PROTOKÓŁ Nr 773 KOMINIARSKA SPOŁDZIELNIA PRACY
z dnia 30-06-2016 „ŚW. FLORIAN” we WROCŁAWIU
REJONOWY ZAKŁAD KOMINIARSKI Nr 17
58-301 WAŁBRZYCH, Pole Pole 8
z kontroli przewodów kominowych w budynku (74) 84 23 230
tel. 88 400 00 20-54

administrowanym przez MZB Sp. z o.o. BOK Podgórze
położonym w Wałbrzychu przy ul. TUNELOWA nr 6

TUNELOWA 6

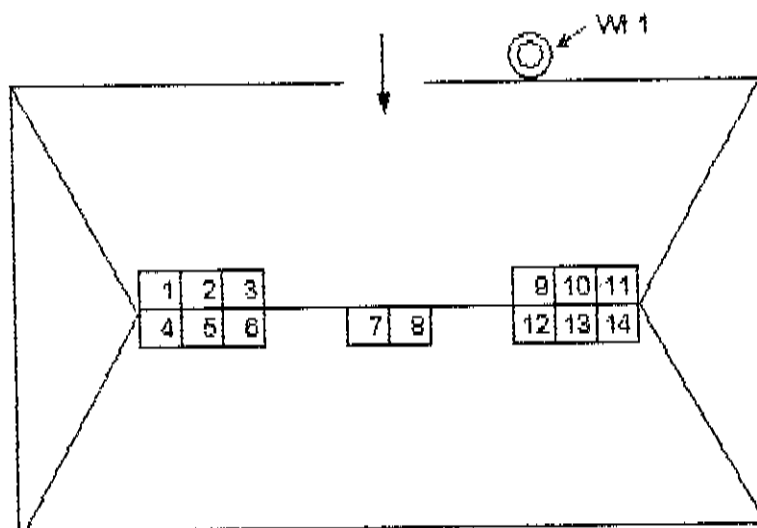
1	2	3	4	5	6	7	8	9	10	11	12	13	14	
														strych
														strych
					Co 6			Co 5	wk 5					II p
P 4	wk 4		P 4			P 4				wk 3	Co 3			I p
	wk 2								wk 1			Co 1		parter
					Co 2									piwnica

Kominy do przebudowy , ławy kominowe do wymiany

Przewód nr 6 i 12 wymiar na wylocie 25x25cm , pozostałe 14x14cm

W dniu kontroli kominy szczelne

nieprawidłowe podłączenia w przewodzie nr 6
